**CONCEPTO Y VERIFICACION DE
BALANCE DE MAYORES Y MENORES CANTIDADES
E ITEMS NO PREVISTOS
CONTRATO DE OBRA 118-2025**

Yopal, 07 de mayo de 2025

ELABORADO POR: Elkin Fernando Hernández González
PROFESIONAL DE APOYO AL SUPERVISOR

2.7 Estuco plástico muros. Suministro e instal.

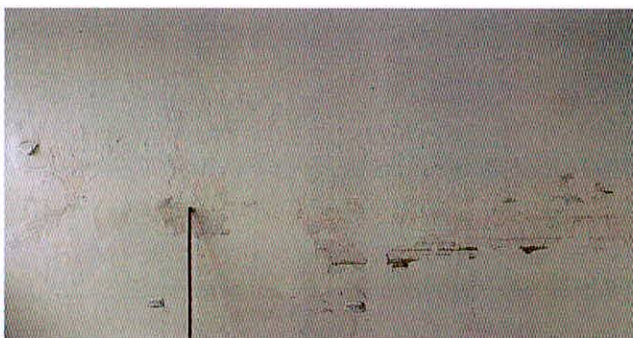
CANTIDAD CONTRACTUAL	CONDICIONES ACTUALIZADAS
78.91 M2	99.32

Durante la inspección realizada, se constató lo siguiente:

Cocina: Se evidenció deterioro en los acabados de estuco, con presencia de zonas sucias, desgaste en el recubrimiento superficial y algunas protuberancias localizadas que alteran la uniformidad del muro.

Área de Control Interno: Se observaron imperfecciones similares a las descritas anteriormente, con pérdida de continuidad en el acabado y acumulación de suciedad en ciertas secciones.

Oficina Nueva: Los muros presentan un estado irregular, con estuco agrietado en puntos específicos, así como zonas con desprendimiento parcial y apariencia opaca debido al desgaste.

Estas condiciones coinciden con lo reportado previamente por el contratista y afectan tanto la apariencia estética como la durabilidad del acabado.

Se confirma que el deterioro reportado en los muros de las áreas mencionadas es real y ha sido verificado en sitio. Por lo tanto, esta supervisión aprueba y respalda la recomendación del contratista de realizar resanes localizados en las superficies afectadas para recuperar el acabado original y garantizar su funcionalidad.

Se sugiere, además:

Evaluar el origen del deterioro para prevenir recurrencias.

Realizar la intervención con materiales y técnicas compatibles con el estuco existente.

Supervisar la ejecución del resane para asegurar uniformidad y buena calidad del acabado final.

2.11 Puerta con marco y tablero inferior en aluminio y vidrio incoloro 5 mm y chapa. Suministro e Instal.

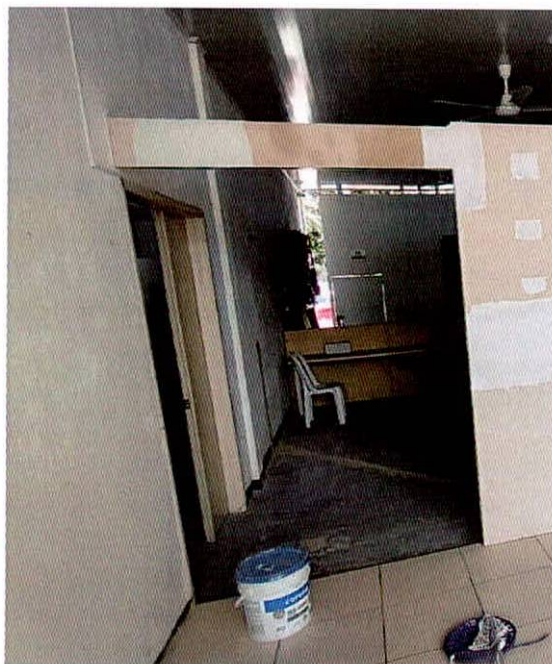
CANTIDAD CONTRACTUAL	CONDICIONES ACTUALIZADAS
5.78 M2	2.48 M2

En atención a las condiciones térmicas del espacio y considerando la futura implementación de un sistema de aire acondicionado, se determinó la necesidad de modificar la materialidad del ítem correspondiente, con el fin de optimizar el rendimiento energético y mejorar la funcionalidad del ambiente.

Adicionalmente, el nuevo material propuesto —madera— presenta una mayor coherencia estética con el diseño arquitectónico general del proyecto. En este sentido, y conforme a las directrices

emitidas por la supervisión técnica, se procede a disminuir la cantidad inicialmente prevista y a ajustar la selección de mobiliarios, específicamente puertas, al uso de madera, en concordancia con los lineamientos arquitectónicos establecidos.

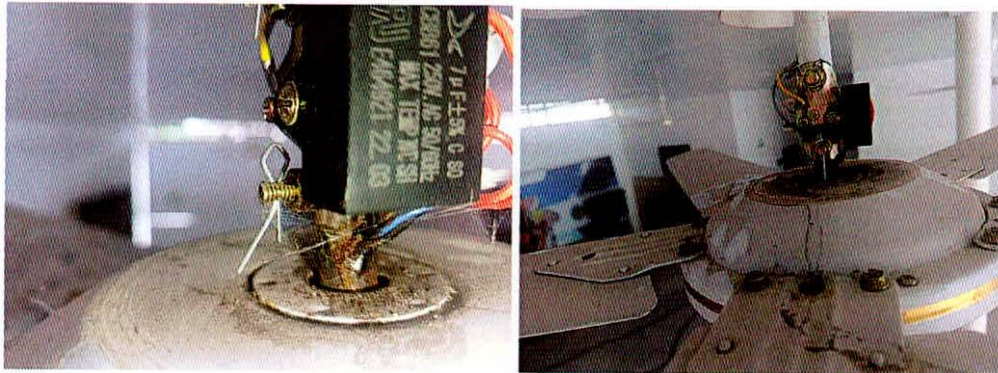
CANTIDAD CONTRACTUAL	CONDICIONES ACTUALIZADAS
6 UND	5 UND

Durante la inspección técnica y las tareas de mantenimiento efectuadas en los ventiladores ubicados en el área de recepción, se verificó que uno de los equipos quedó fuera de servicio debido a la carbonatación de los engranajes, lo que ha comprometido su funcionamiento.

Tras una evaluación técnica exhaustiva, se concluyó que la reparación del equipo no es factible para restaurar su operatividad. Por lo tanto, no se llevará a cabo el mantenimiento, y se recomienda considerar el reemplazo del equipo para asegurar un desempeño adecuado del sistema de ventilación en el área.
